調 查 報 告

壹、案由：113年4月3日上午7時58分發生強震後，新北捷運環狀線板新站至橋和站間之軌道，疑似有11處發生位移受損情事，初步評估橋梁復原工程約需花費新臺幣4億餘元，且預估至少要修復1年以上。究軌道位移之原因為何？有無涉及設計、施工或維護不良等人為因素？均有深入瞭解之必要案。

案名：113年4月3日花蓮地震致新北捷運環狀線多處橋梁位移、軌道變形及設施受損案。

圖1 施工圖調坡板銑孔深度圖

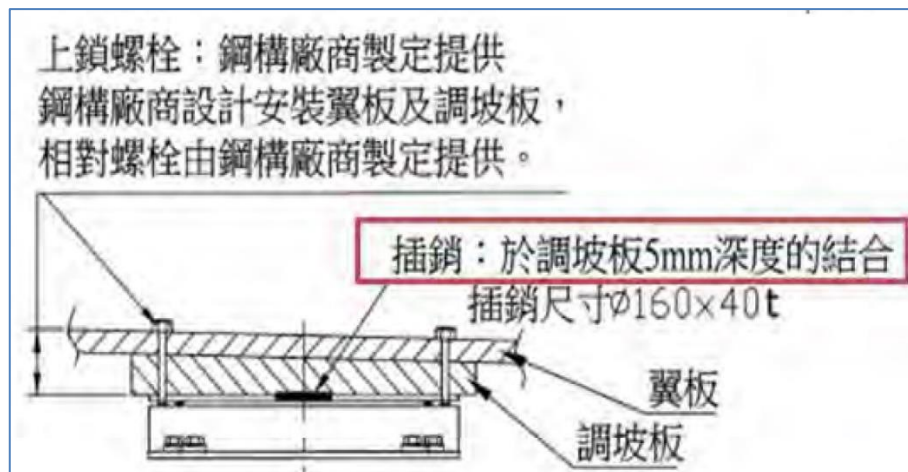
(三)經查本案施工單位所繪製之施工圖，顯示其調坡板銑孔深度僅5mm深度(如圖1所示)。惟現場調查時，量測調坡板銑孔深度達41mm(如圖2所示)，即實際銑孔深度遠大於施工圖規定之值。如此將造成插銷上方有36mm的贅餘空間，連同施工圖要求的5mm結合深度(共計41mm)，完全足以容納高度僅40mm的插

圖5 支承插銷跳脫樣態分類示意圖

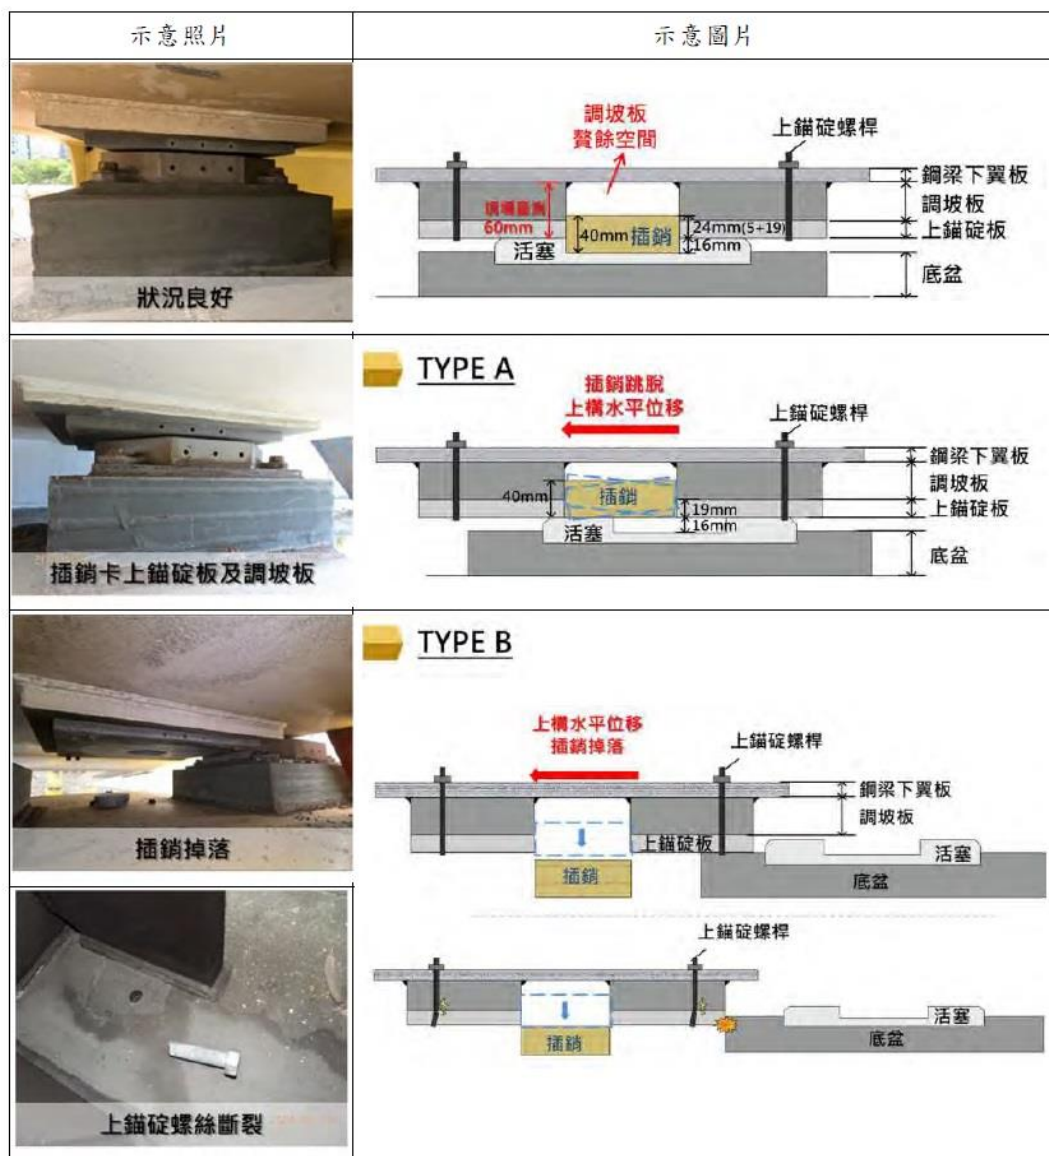
鎖，使得地震下有機會因搖晃而整體彈跳至活塞上方銑孔內，致使插銷喪失上錨碇版和下方活塞盤間剪力傳遞功能，進而產生上、下盤錯位。據執行支承現況調查的新北市土木技師公會將災損橋梁頂升後果然發現，插銷在地震力作用下脫離活塞，卡在盤式支承上盤或因上下盤錯位後、掉落至帽梁上，其二種態樣照片如圖3、圖4所示，破壞機制示意如圖5。另外，插銷跳脫亦造成拉拔板損壞，如圖6所示。

圖8 鋼箱梁位移方向示意圖

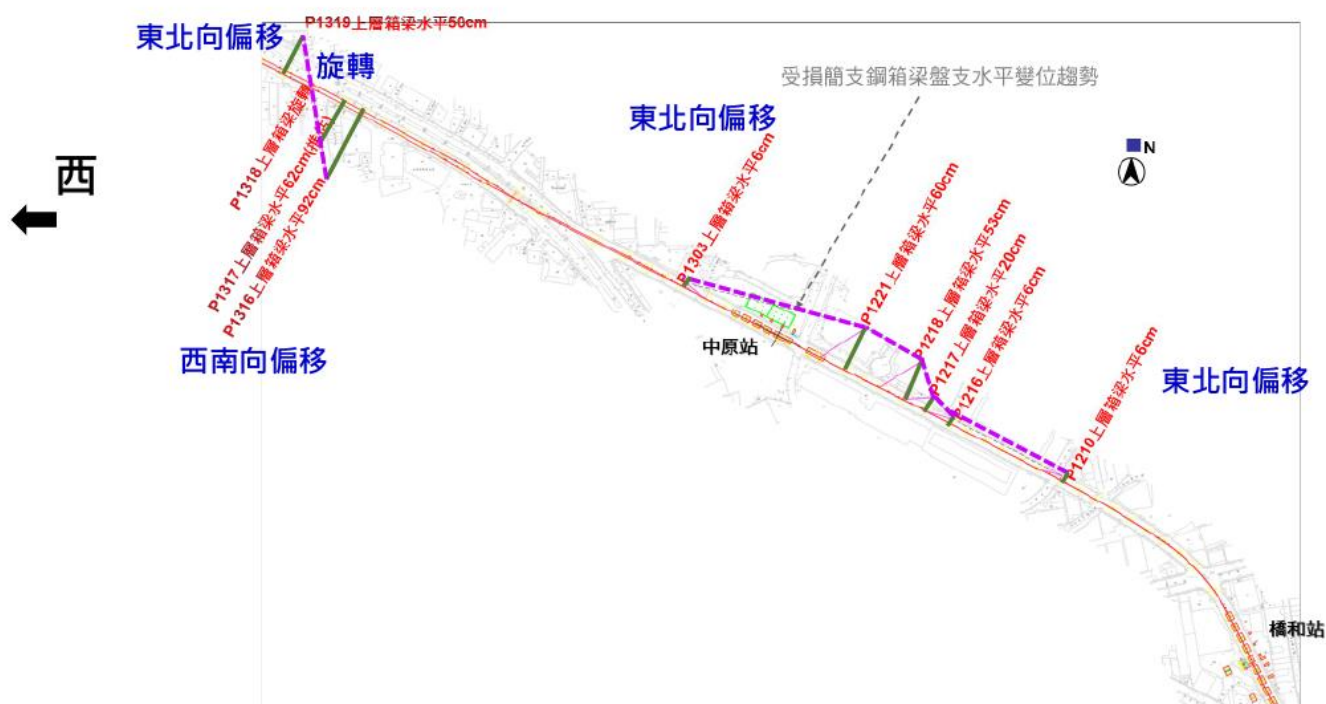
及防落設施規定移至8.5節，但條文內容仍與95年版大同小異，依舊未明確規範防落設施具體形式(名稱)、內涵、功用、設置方式等，且依舊僅針對縱向(行車)方向規定。據新北捷運局簡報資料，本次0403地震造成11處鋼箱梁產生錯位、軌道變形，其中5處位於橋和站與中原站間，5處位於中原站與板新站間，剩餘1處則在景安站附近。鋼箱梁最大位移量達到92cm(如圖8所示)，致軌道變形斷裂，所幸當時並無列車在災損路段運行，否則後果不堪想像。
